Van: [redacted] | van der Goes en Groot <[redacted]@vandergoesengroot.nl>
Verzonden: 03-09-2026 14:17
Aan: [redacted]@odnhn.nl>
CC: [redacted] <[redacted]@debuch.nl>; "[redacted]; [redacted]" <[redacted]@vangelder.com>
Onderwerp: RE: Wijzigingsverzoek OMG-089770, Vennewatersweg

Van: [redacted]@odnhn.nl>
Verzonden: donderdag 3 september 2026 10:50
Aan: [redacted] | van der Goes en Groot <[redacted]@vandergoesengroot.nl>
Onderwerp: Wijzigingsverzoek OMG-089770, Vennewatersweg

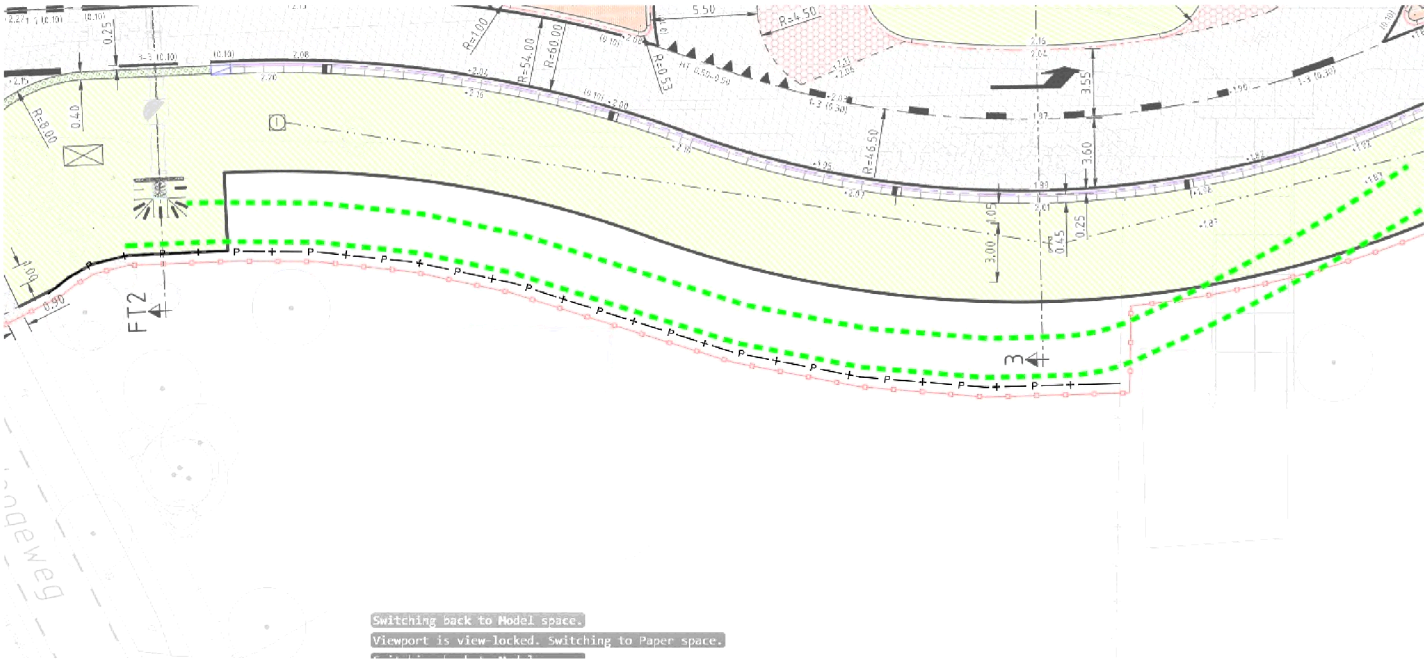
Bedankt voor het aanvullende materiaal.
Ter bevestiging, de placering van de takkenril(/toekomstige houtwal) komt niet in de knel met het nieuwe water wat aangelegd wordt?

In de aangeleverde informatie is het mij nog niet duidelijk waar de takkenril geplaatst zal worden. Dit komt niet naar voren in de afbeelding van de inrichting (met nieuw water, nieuw permanent groen). Hoe sluit de takkenril (en toekomstige houtwal) aan op de huidige groenstructuur die functioneert als corridor/dekking voor de kleine marterachtigen? De beplanting van de houtwal dient dusdanig aangeplant te worden dat deze de aangelegde takkenrillen overgroeien. Houdt ook hier rekening mee met plaatsing van de takkenril.

Kan bovenstaande nog verduidelijkt worden en op kaartmateriaal worden weergeven?

Heb het even voor de zekerheid nagevraagd bij [redacted]; bij deze locatie waar we het nu over hebben en waar dus de houtwal nu is geplaatst, is geen water aanwezig en ook niet recentelijk aanwezig geweest. Er komt ook geen water op deze locatie. De greppel wordt dichtgegooid en er komt een drain in voor waterafvoer.

Zie onderstaande tekening van de locatie van de aangelegde takkenril. De takkenril sluit aan de oostkant aan op de behouden bomenrij. Aan de westkant sluit hij aan op de faunatunnel welke is aangelegd naast de Hoogeweg.

We hebben hiervoor een halve meter uit de Erfgrens van het Perceel wat de gemeente heeft aangekocht aangehouden. Op deze lijn hebben we de eerste palen rij gezet
Vanaf het eindpunt van dit perceel hebben we het naar de blijvende groenstrook door getrokken zodat het de functie als corridor krijgt. Hier onder een schets van wat er buiten gerealiseerd is: de groene stippellijn is de Takkenril
